HØRINGSSVAR I FORBINDELSE MED DEN OFFENTLIGE HØRING

DEBATOPLÆG VINDMØLLER VED ULVEMOSEN OG BÆKHEDE PLANTAGE

HØRINGSPERIODE

FRA 14. OKTOBER 2014
TIL 28. OKTOBER 2014

Kortbilag 1

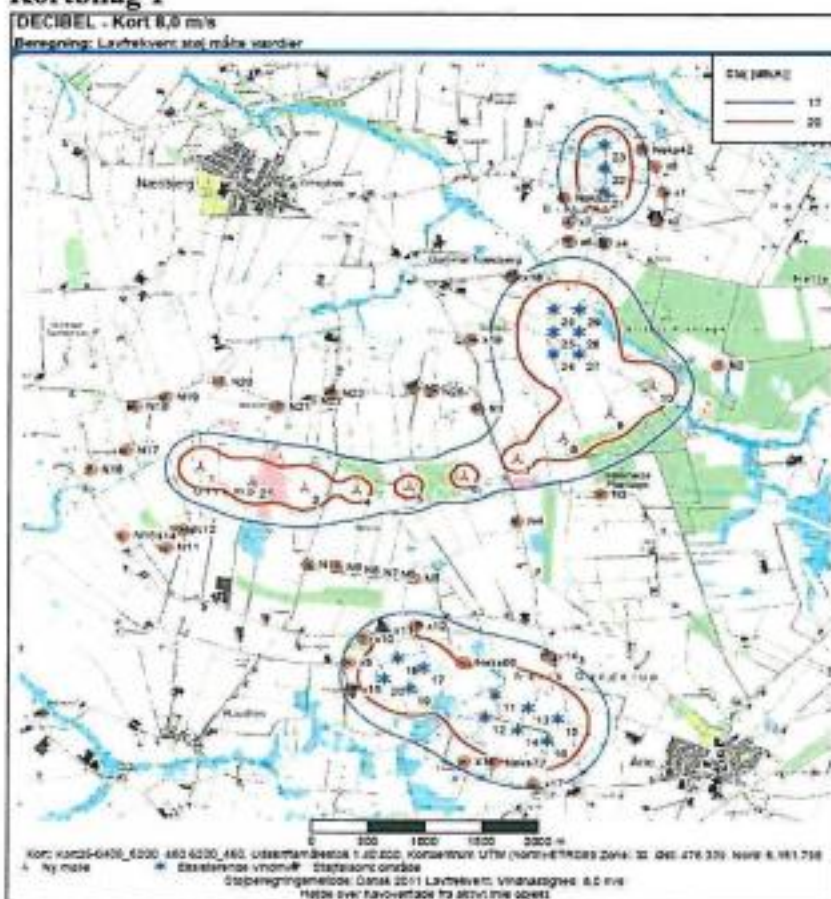
På nedenstående **kortbilag 1** (udarbejdet af European Energy i forbindelse med den tidligere VVM redegørelse) er de vist som mølle nr. 7, 8 og 9. De nu støbte fundamenter bekræfter disse vindmøllers placering. Af nedenstående kort fremgår, at vores ejendom ligger umiddelbart i nærheden af grænsen for lavfrekvent støj (blå linje).

Hvilken påvirkning har det for vores helbred?

Kortbilag 2

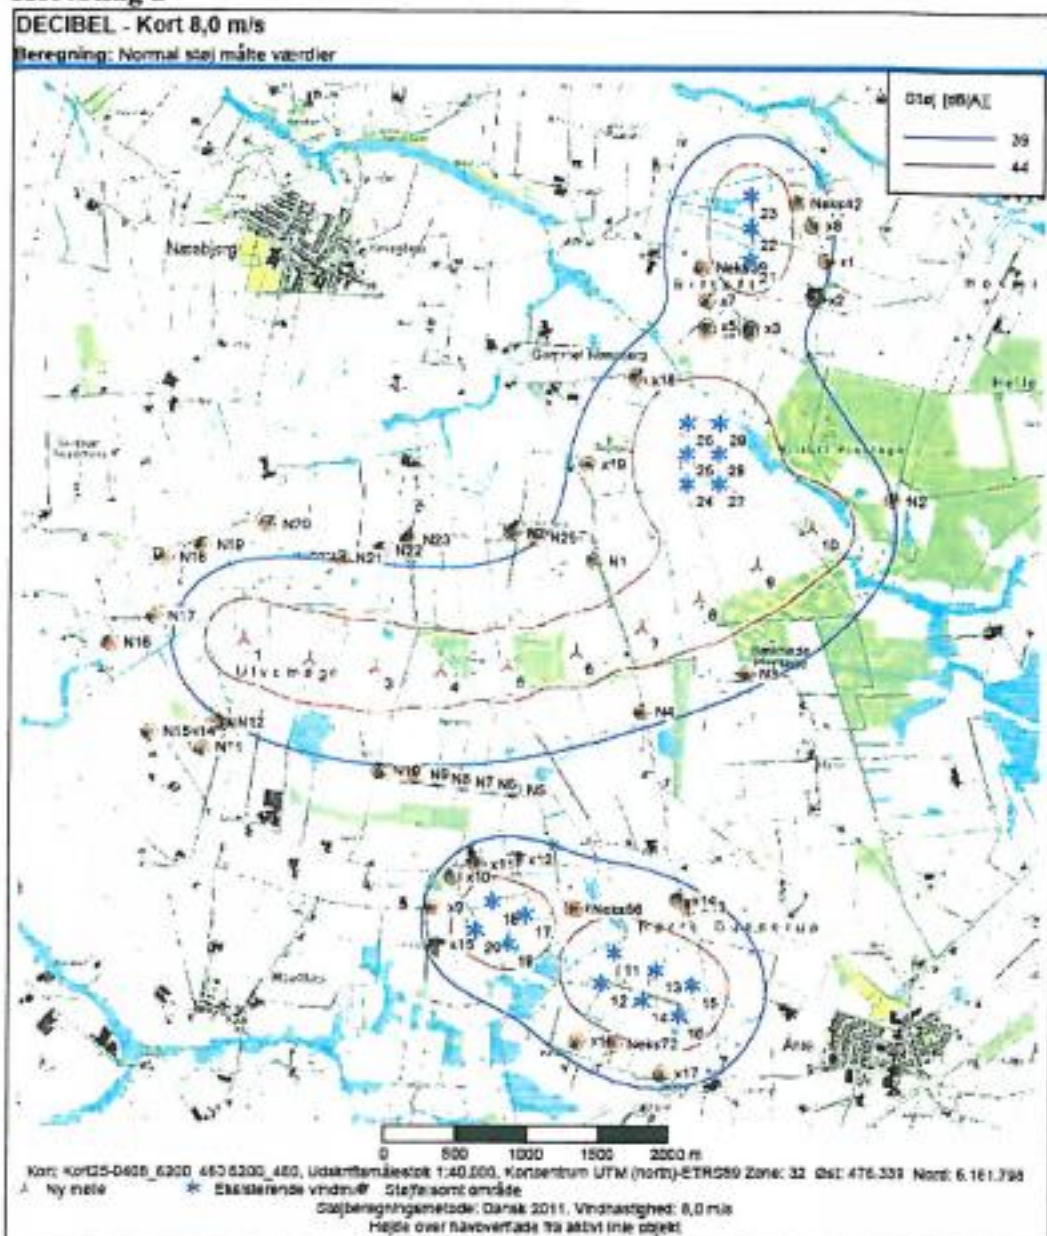
På kortbilag 2 (udarbejdet af European Energy i forbindelse med den tidligere VVM-redegørelse) fremgår det, at vores ejendom ligger imellem de 2 grænsemålinger for støj. Vi vil ifølge kortet **dagligt** blive udsat for støj mellem 39 db (blå linje) og 44db (rød linje). De viste målinger er beregnet på baggrund af at der opsættes 3MV møller. Vi har hørt at der i stedet opsættes 3,3 MV møller.

*Hvordan ser støjberegninger ud, hvis der opsættes 3,3MV møller?
Hvilken påvirkning har det på vores helbred?*
